STREEKPLAN FLEVOLAND
Uitwerking plaatsingsmogelijkheden
voor windmolens
ANTWOORDNOTA

ANTWOORDNOTA

**Samenvatting zienswijzen en beantwoording
Gedeputeerde Staten van Flevoland**

Etmaal-waarden in dB(A)

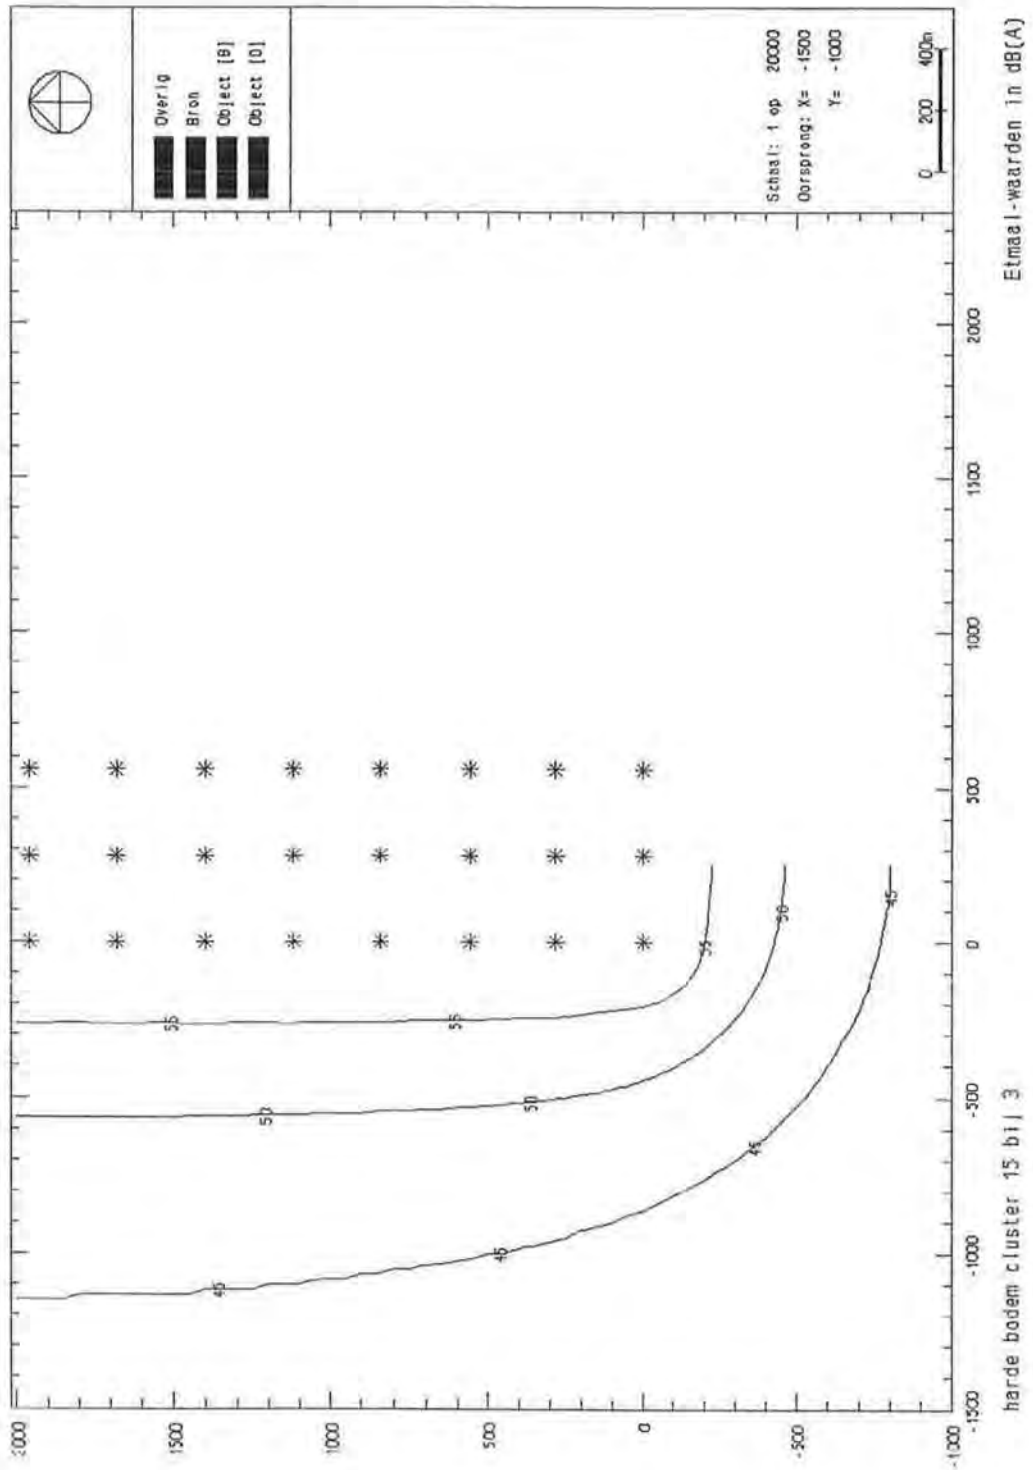
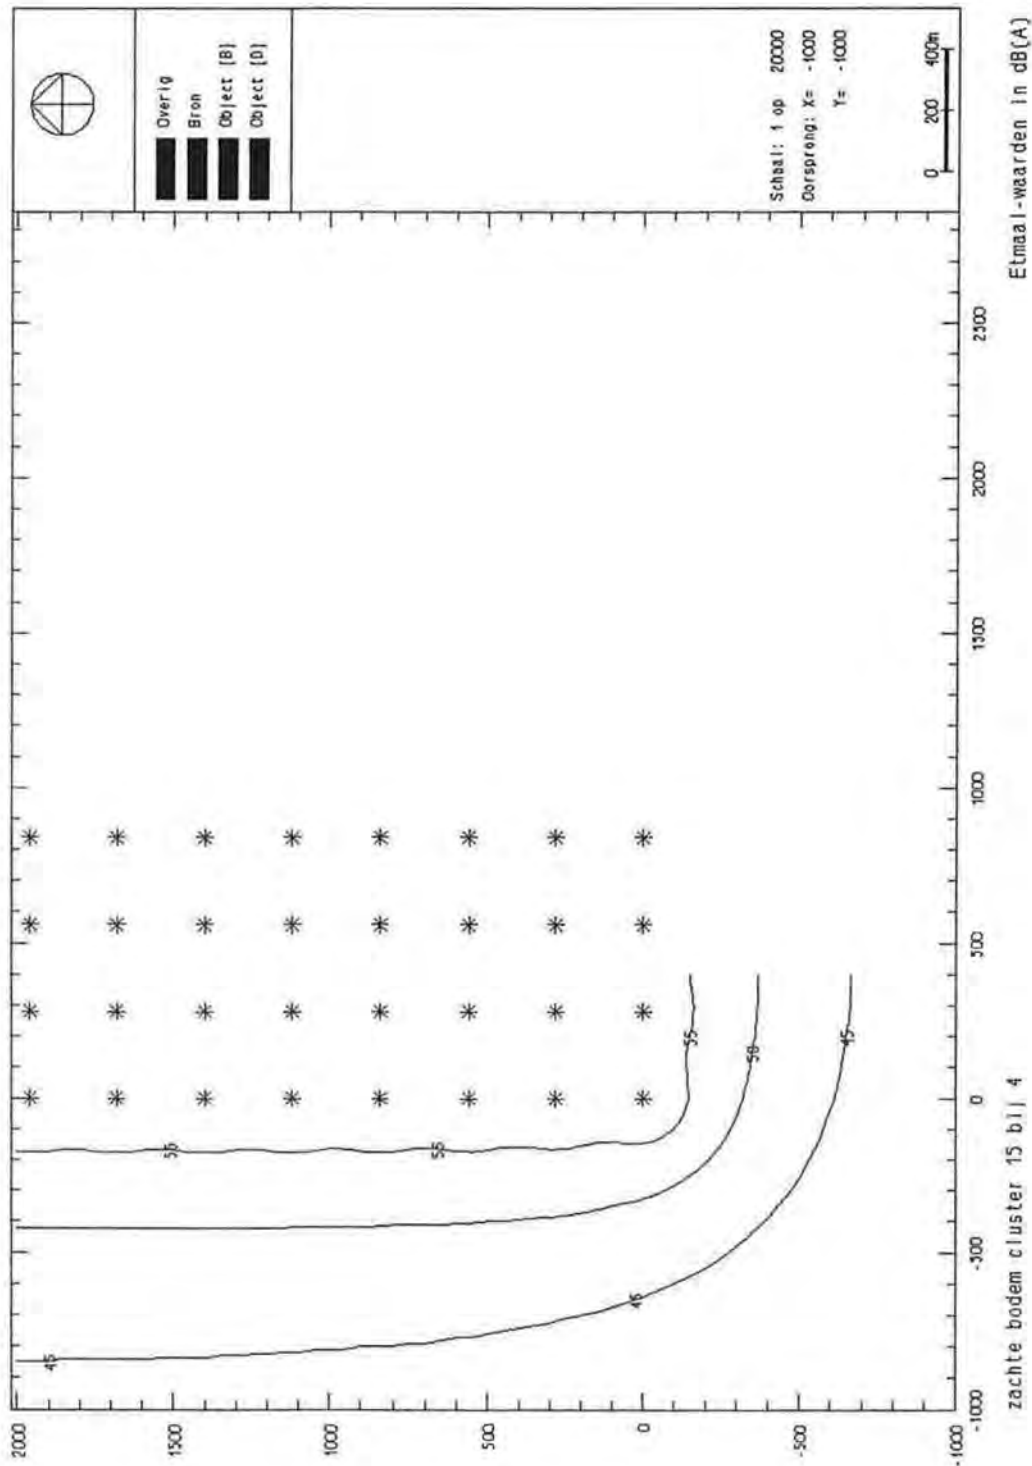
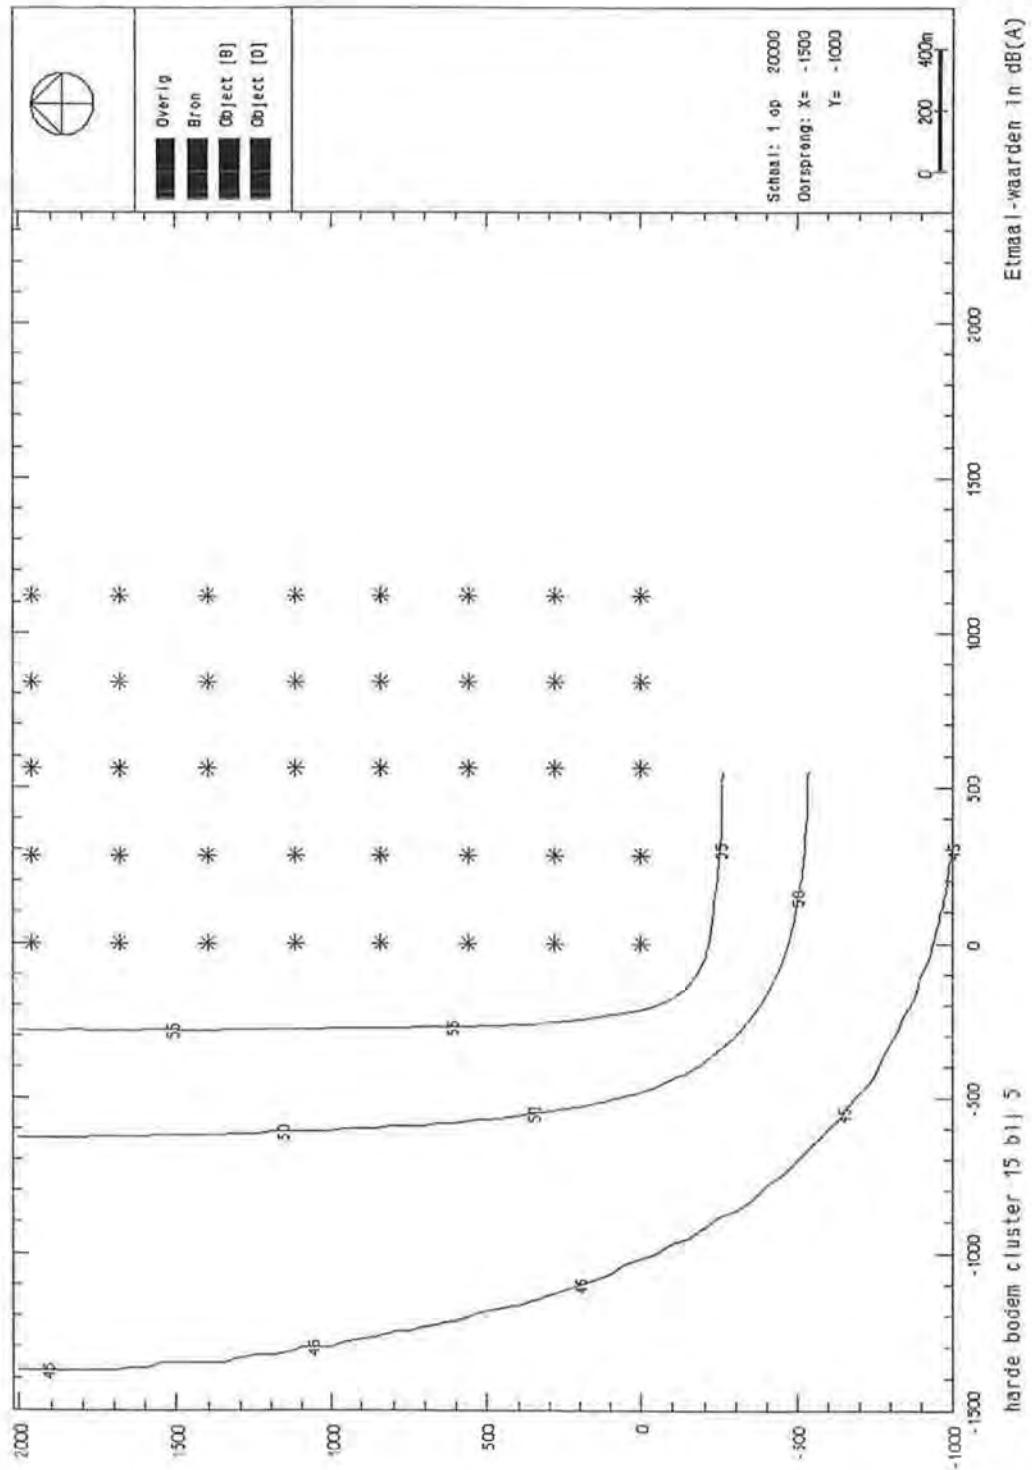
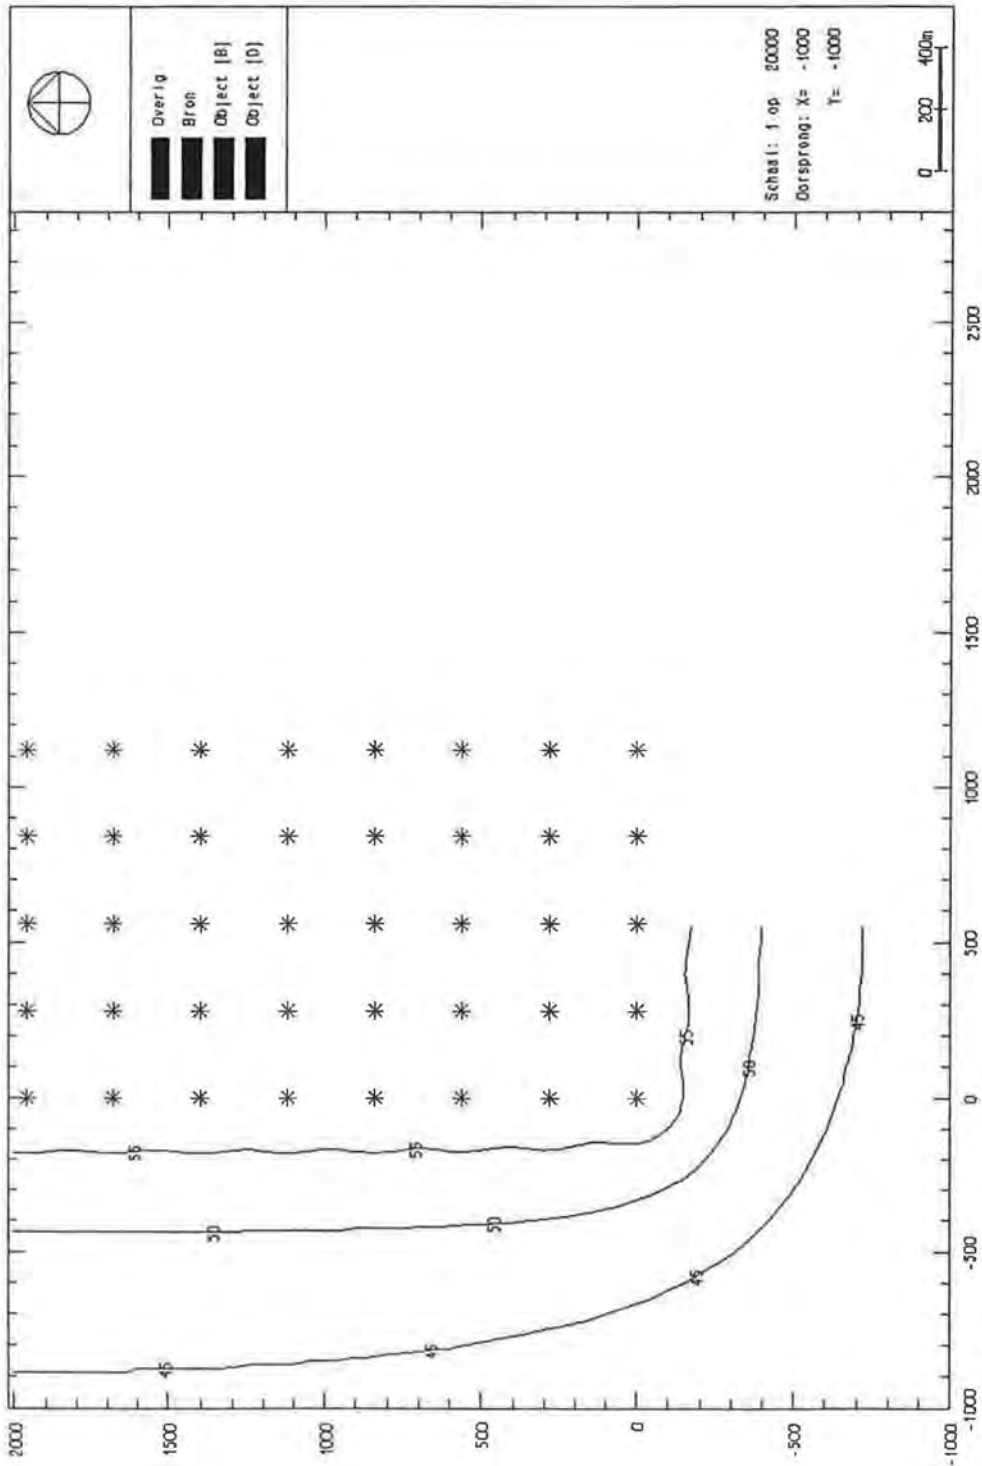
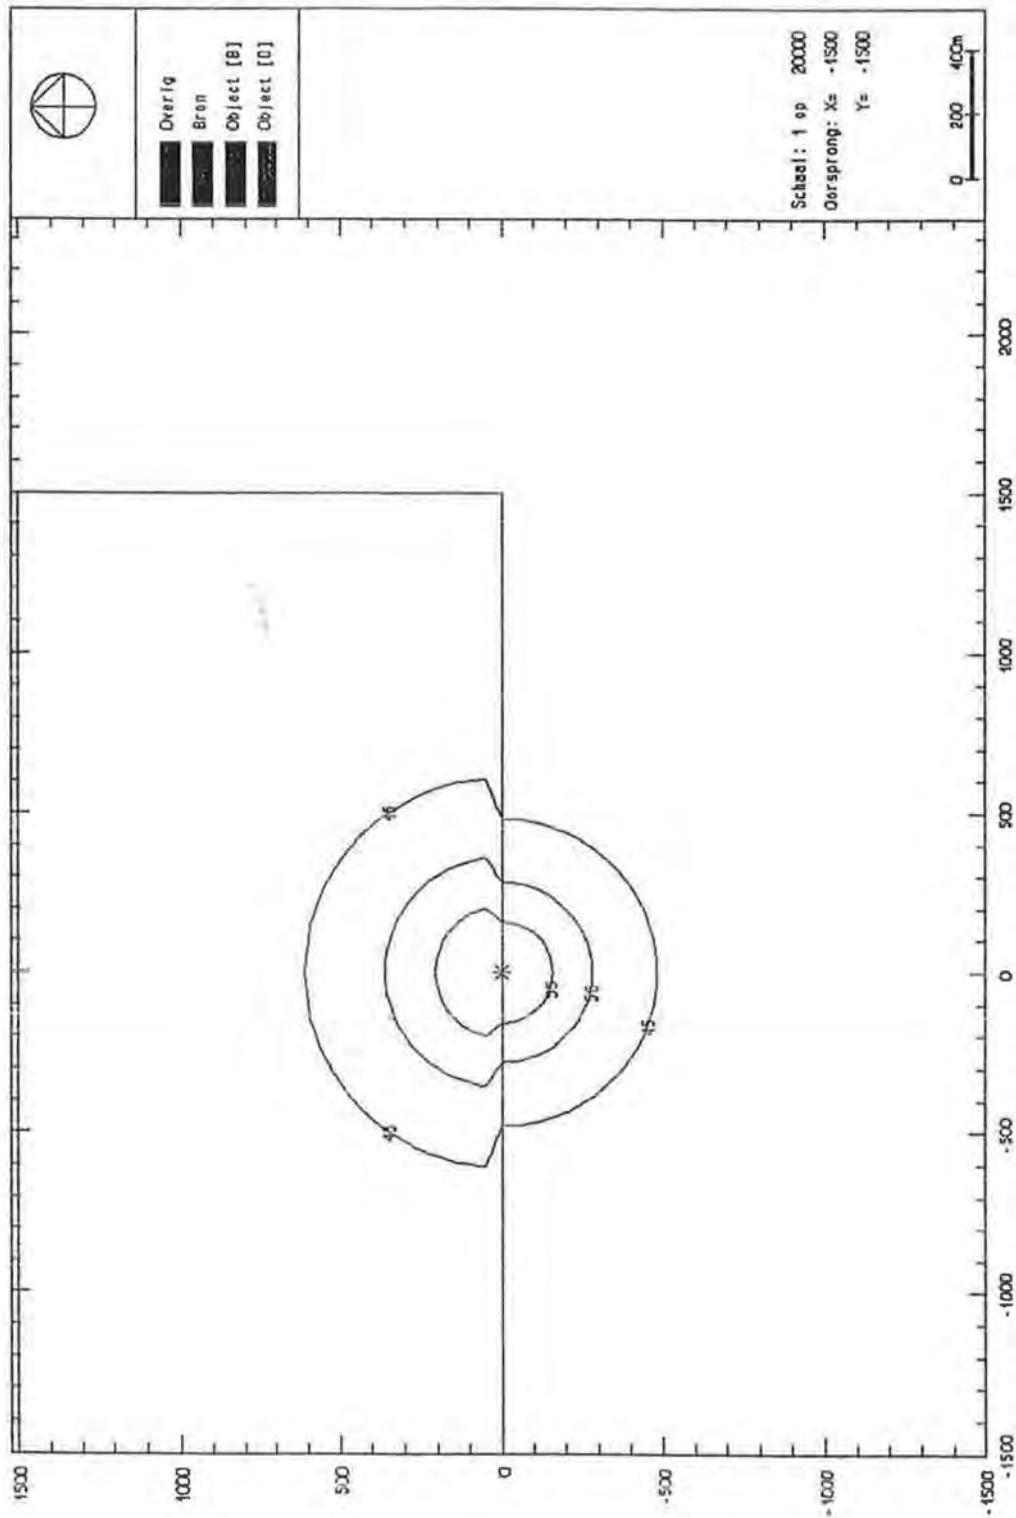
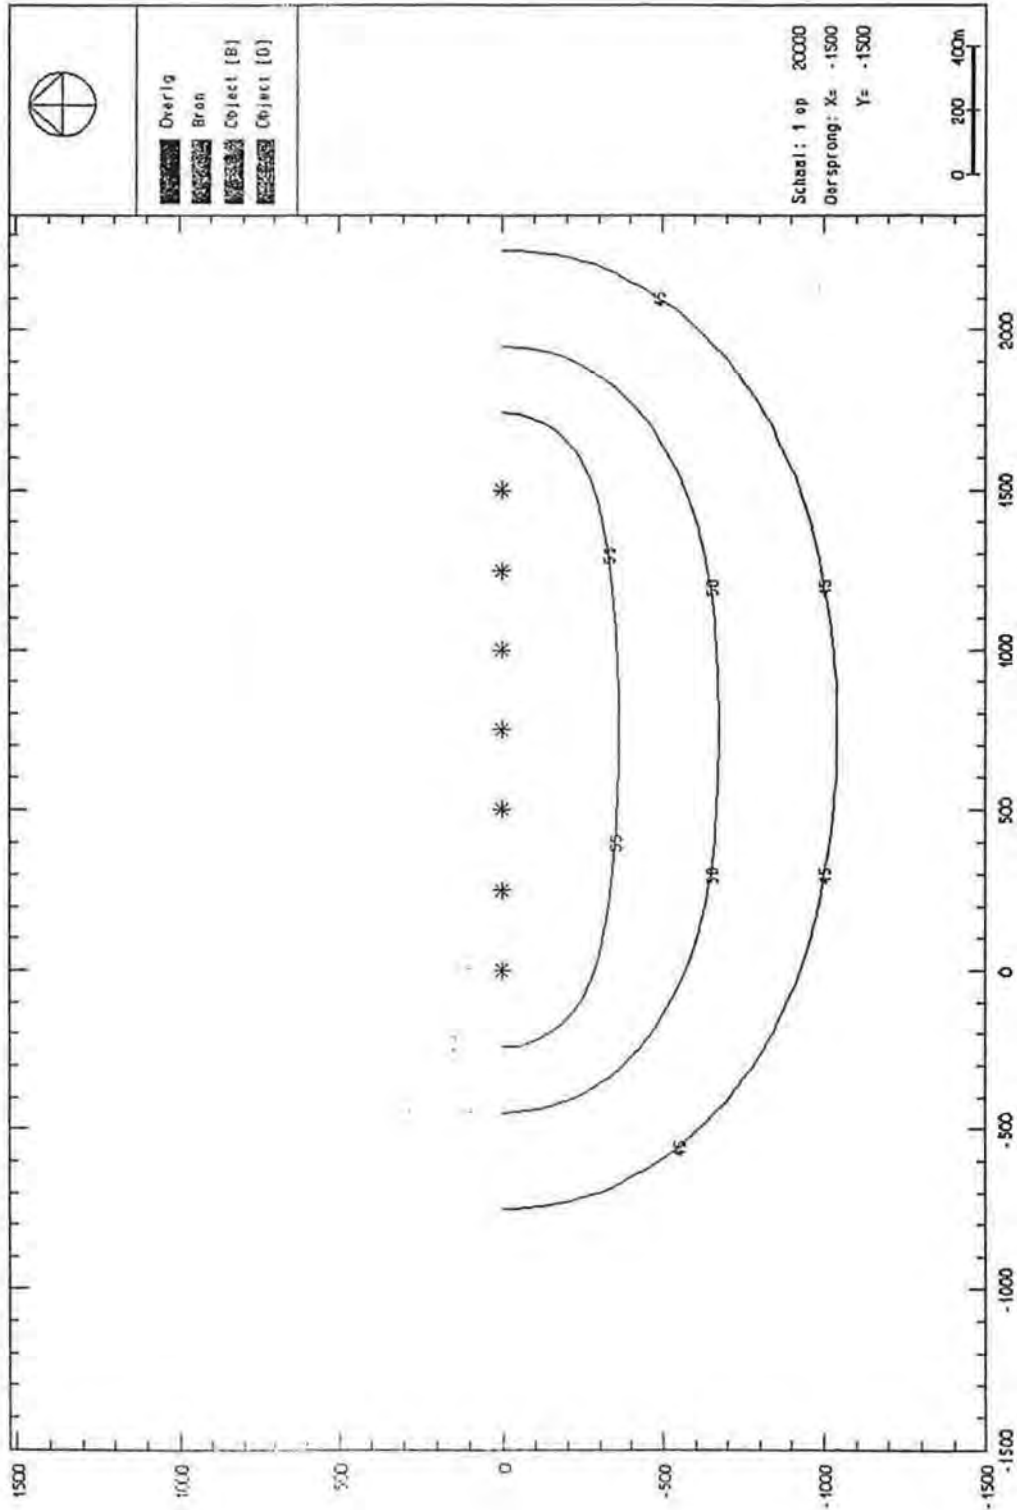
In het geluidsonderzoek is in de lijnopstellingen een tweetal wijzigingen aangebracht. De locaties 10 en 11 uit het MER (een buitendijkse opstelling bij de Westerveerdiijk, naast de bestaande opstelling, en verdichting van de huidige opstelling) zijn niet opnieuw onderzocht, omdat uit de reacties op de ontwerp-streekplanuitwerking is gebleken dat deze varianten ongewenst dan wel technisch moeilijk realiseerbaar zijn. In plaats daarvan zijn twee nieuwe varianten onderzocht, waarvoor een groter draagvlak lijkt te bestaan. Locatie 11a betreft een vervanging van de huidige opstelling door een nieuwe opstelling met 500 kW-molens. Locatie 11b betreft een vervanging van de huidige opstelling door een dubbele binnendijkse lijnopstelling. Voor locatie 6 (Noorderveerdiijk) zijn eveneens twee varianten onderzocht. Locatie 6a betreft een enkele lijnopstelling van 16 turbines, direct achter de dijk. Locatie 6b betreft een dubbele binnendijkse lijnopstelling van 2 x 13 turbines. Bij de dubbele lijnen is rekening gehouden met een grotere onderlinge afstand tussen de turbines (7D in plaats van 5D). Het geluidsonderzoek is voor zowel 500 kW- als 1 MW-turbines uitgevoerd. Bij de 1 MW-turbines is uitgegaan van een ashoogte van 60 m en een bronsterkte van 101 dB(A).

Met de nieuwe rekenresultaten zijn opnieuw de geluidsgevoelige bestemmingen geïnventariseerd die binnen de 50 dan wel 45 dB(A) contour zouden komen te liggen. Het resultaat van deze inventarisatie staat weergegeven in de aangepaste tabel B6.3.
